Viktig informasjon – Dell OptiPlex 790/990

Hovedkort

Figur 1. En eldre versjon av hovedkortet med varmeavleder

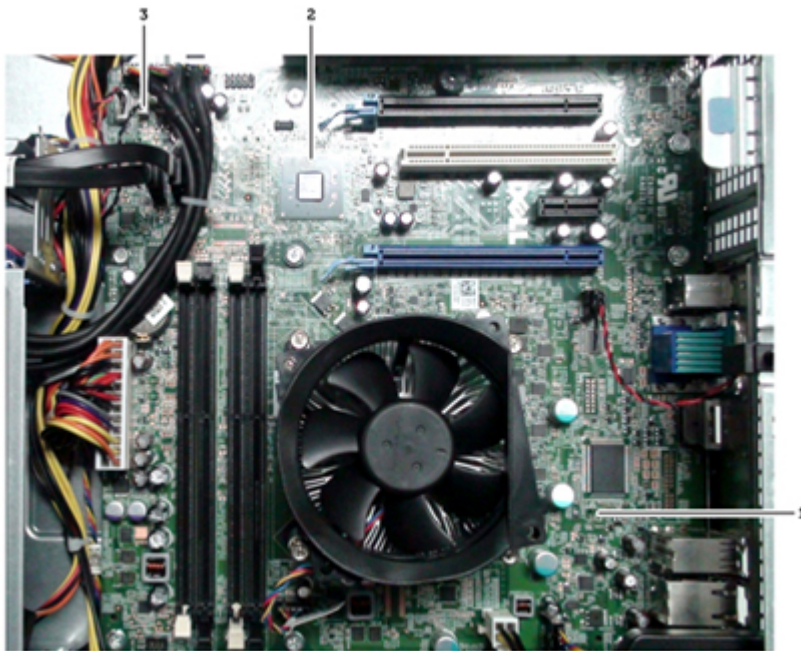
Datamaskinene Dell OptiPlex 790/990 leveres nå med et nytt hovedkort uten følgende komponenter:

- Varmeavleder
- Varmesensor for strømtilførsel (bare stasjonære datamaskiner)

Følgende bilde viser en eldre versjon av hovedkortet som ble levert med varmeavleder.

Alle hovedkort som leveres med versjonen A11 eller nyere, har IKKE varmeavleder.

**MERK:** Det vises en feilmelding hvis BIOS er nedgradert til en eldre versjon enn A11.
